東通原子力発電所1号炉審査資料	
資料番号	A1-CA-0093(改1)
提出年月日	2021年7月29日

東通原子力発電所 基準地震動の策定のうち
内陸地殻内地震の地震動評価について
(コメント回答)

2021年7月29日
東北電力株式会社

審査会合におけるコメント

震源として考慮する活断層 配置図

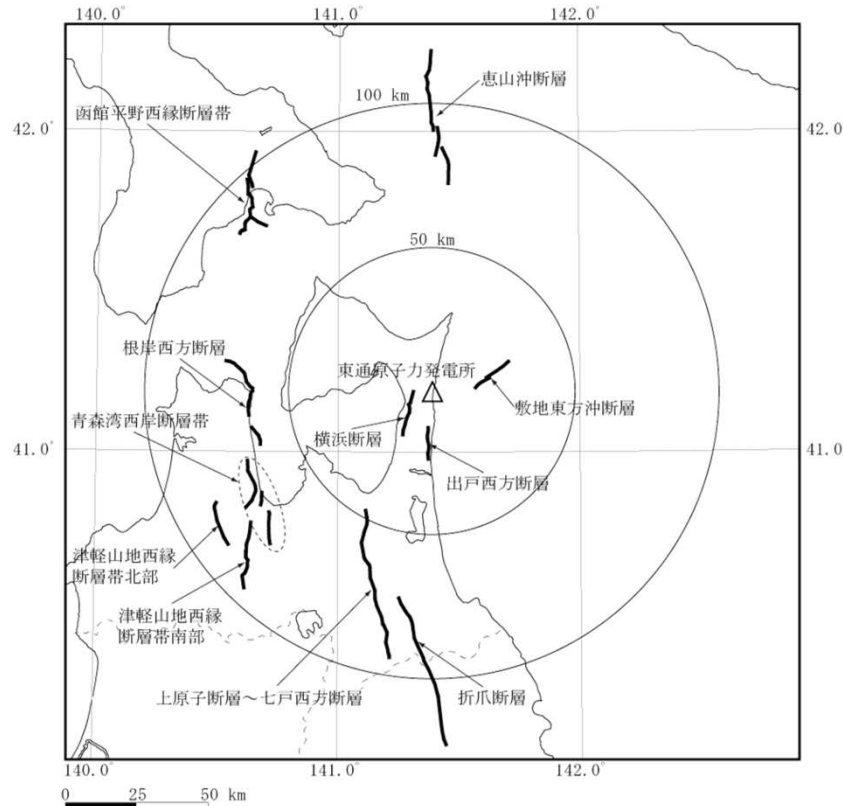
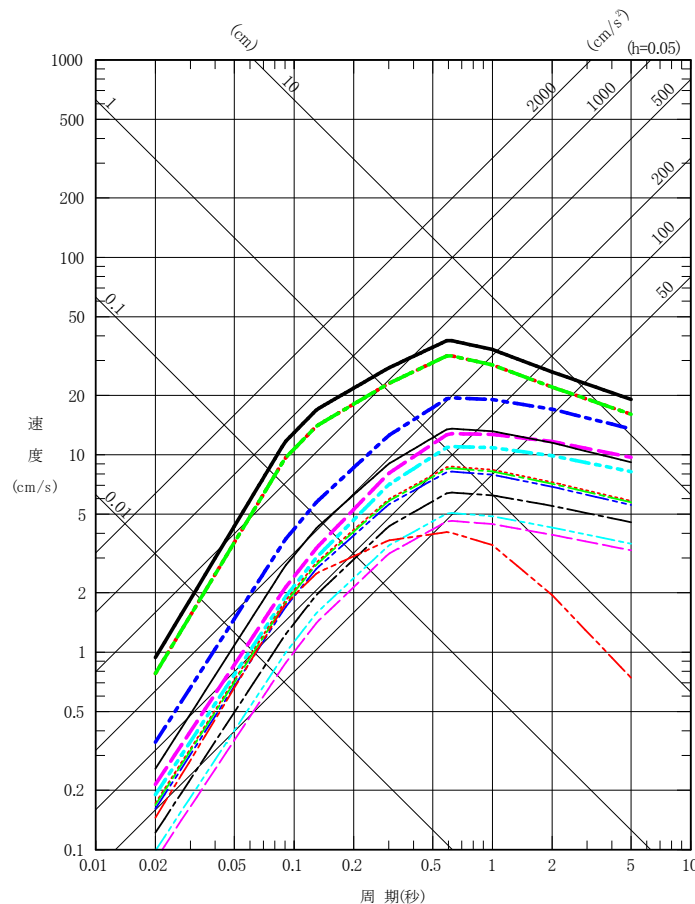
S185

- 敷地周辺の被害地震(影響の大きい1766年津軽の地震及び1978年下北半島付近の地震)並びに敷地周辺の震源として考慮する活断層による地震が敷地に与える影響を距離減衰式[Noda et al.(2002)]を用いて評価した結果、「横浜断層による地震」が全ての周期で他の地震を上回った。このことから、「**横浜断層による地震**」を検討用地震として選定する。

- 下北半島西部の大間崎沖には孤立した短い活断層としてF-14断層が指摘されているが、震源位置が遠いことから、仮に孤立した短い活断層相当規模を上回る規模の地震を当該位置に想定しても、敷地への影響は横浜断層による地震よりも小さい(補足説明資料2章2参照)。

「横浜断層による地震」(西傾斜・応力降下量)(ケース1-2)の断層モデルを用いた手法による速度波形(PN基準)

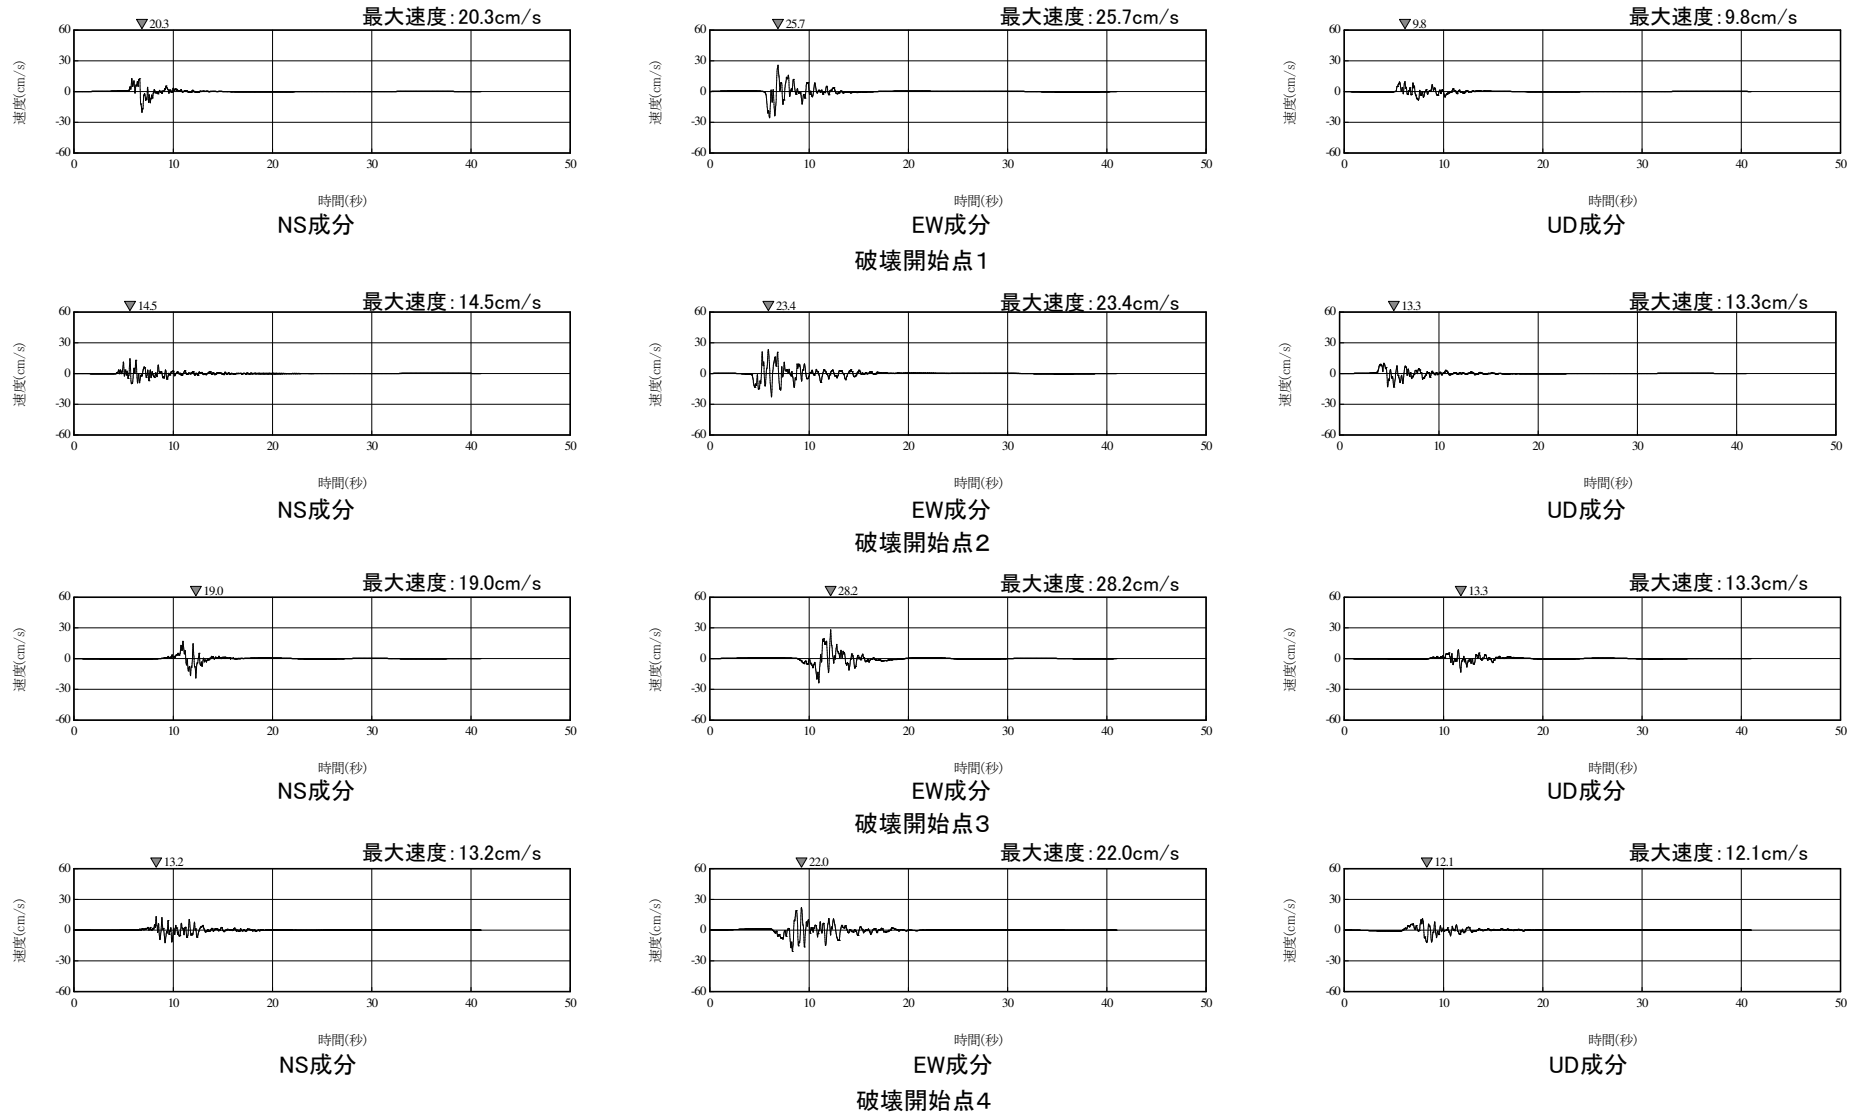
S189

「横浜断層による地震」(東傾斜)(ケース2-1)の断層モデルを用いた手法による速度波形(PN基準)

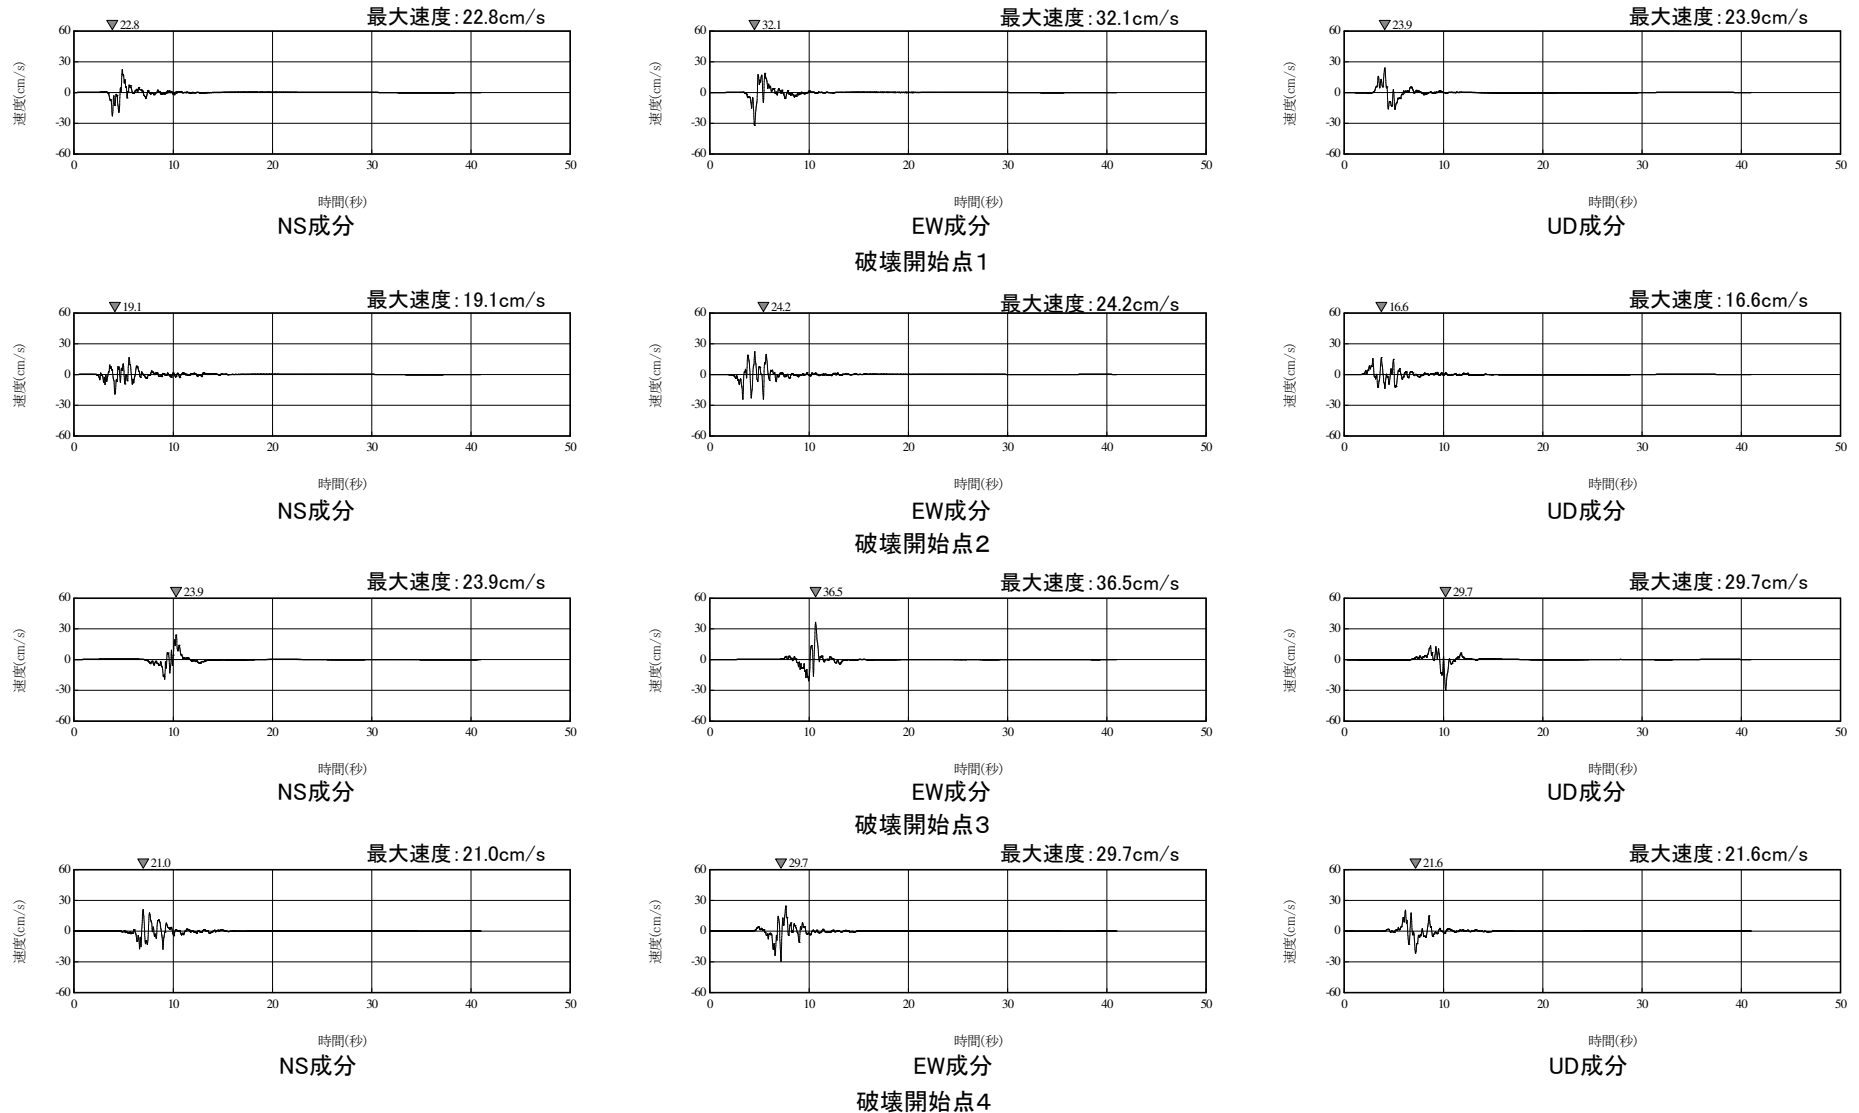
S188 S189

「横浜断層による地震」〔東傾斜・短周期レベル(面積)〕(ケース2-2)の断層モデルを用いた手法による速度波形(PN基準)

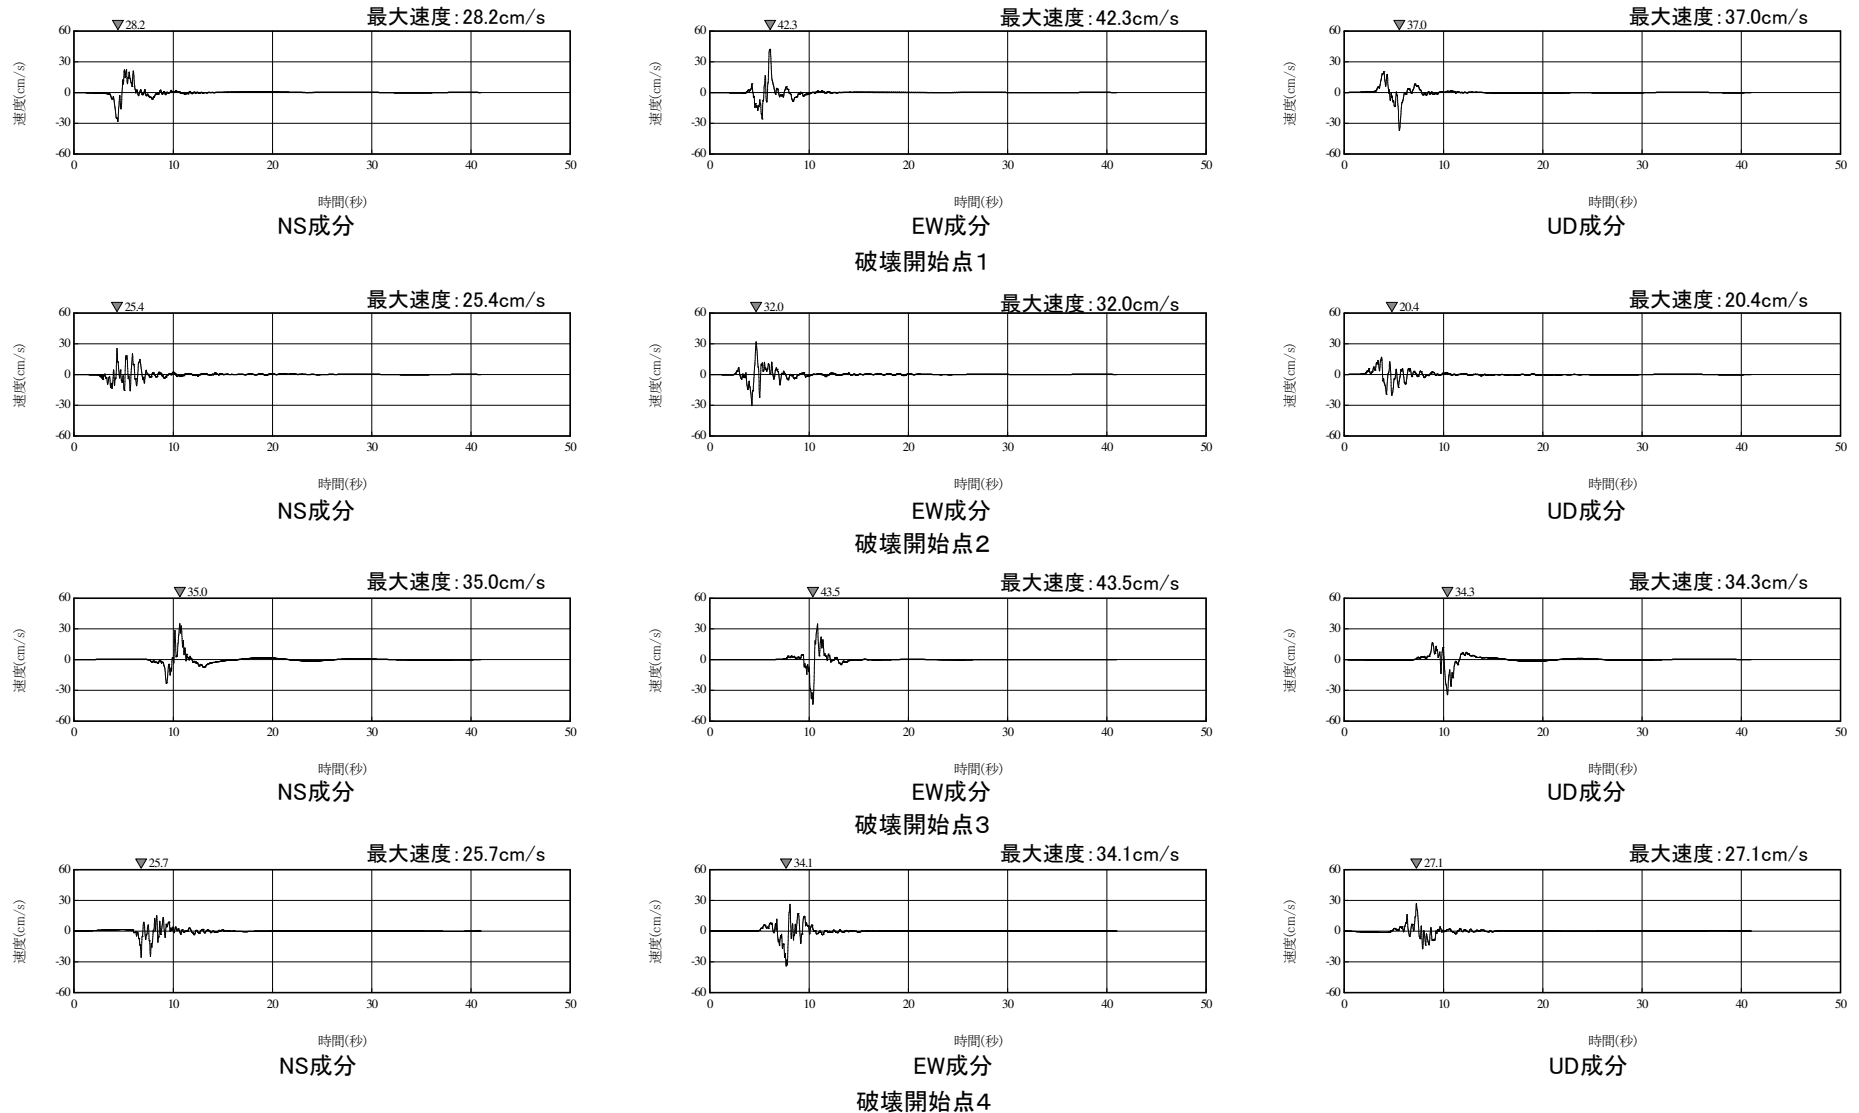
(2)断層モデルを用いた手法 ⑤横浜断層〔東傾斜・短周期レベル(面積)〕(ケース2-2)の速度波形 **S188** **S189**

「横浜断層による地震」(東傾斜・規模)(ケース3-1)の断層モデルを用いた手法による速度波形(PN基準)

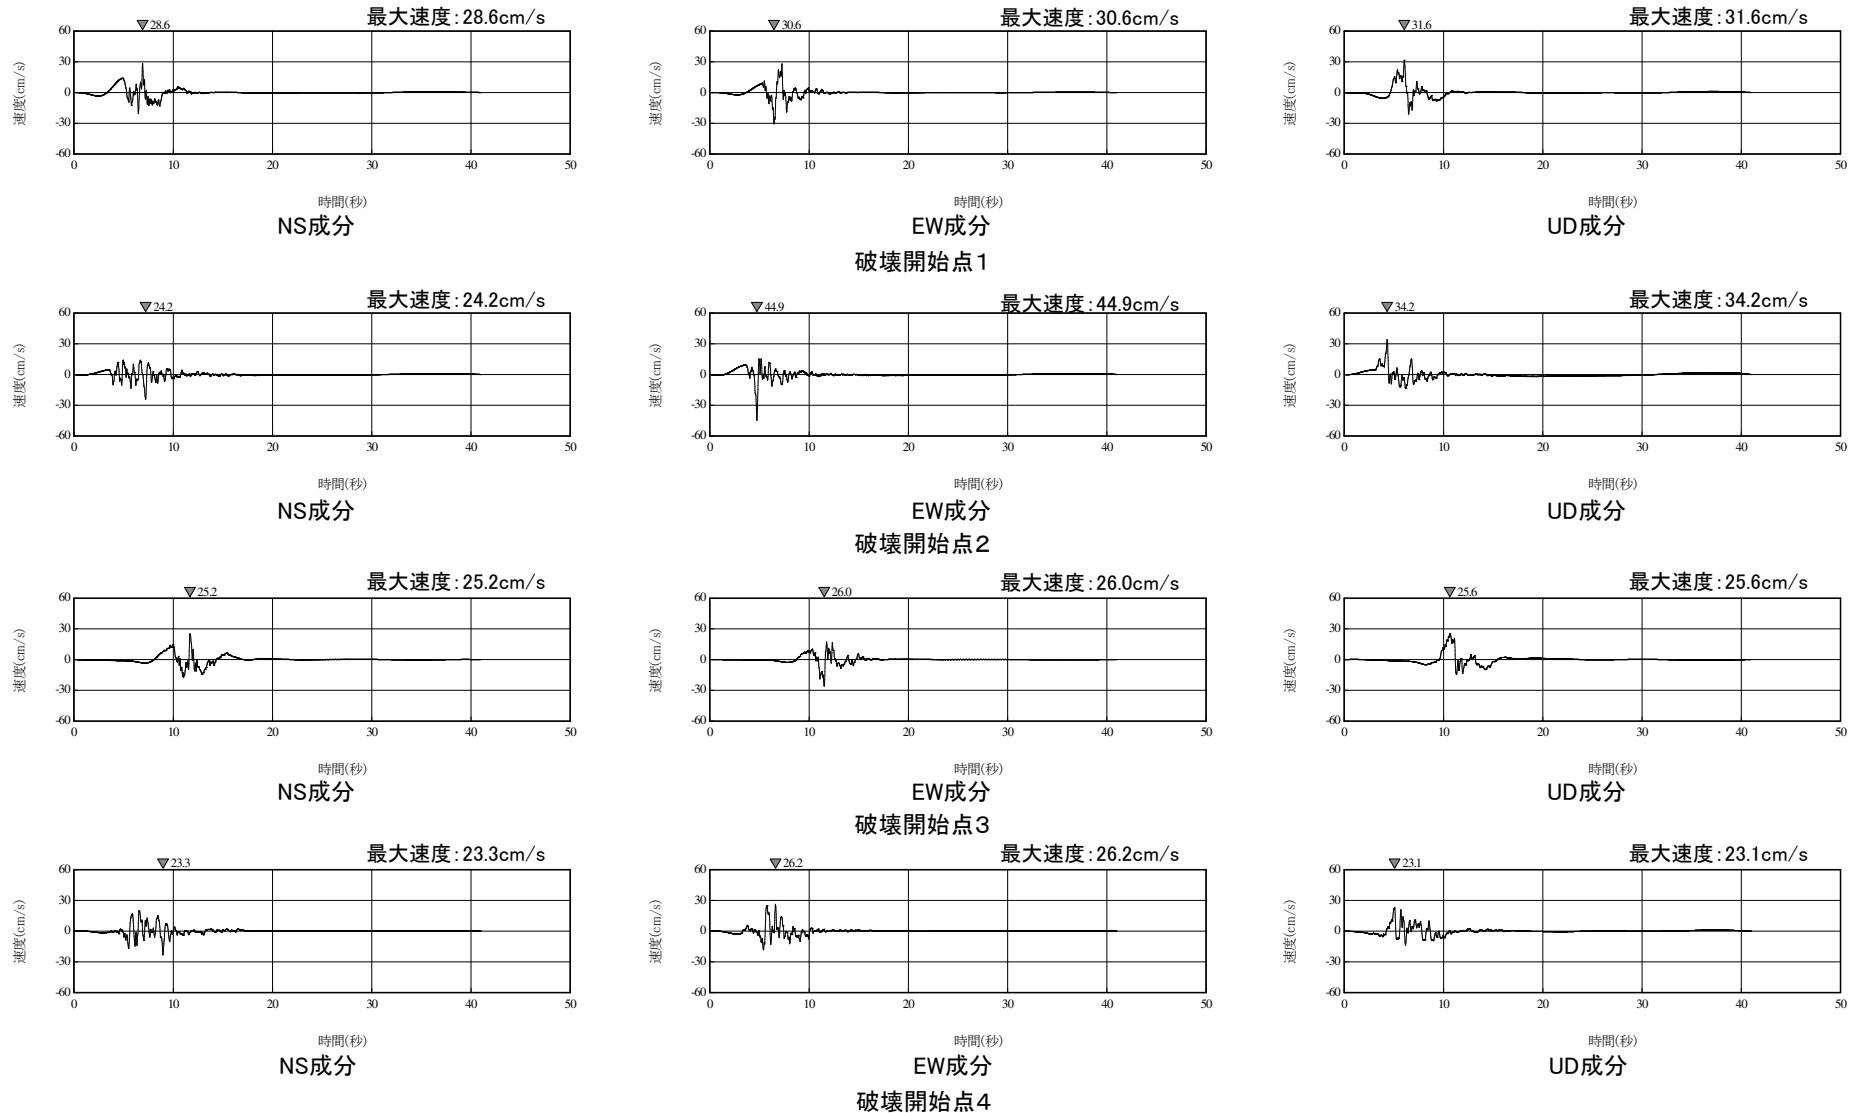
S188 S189
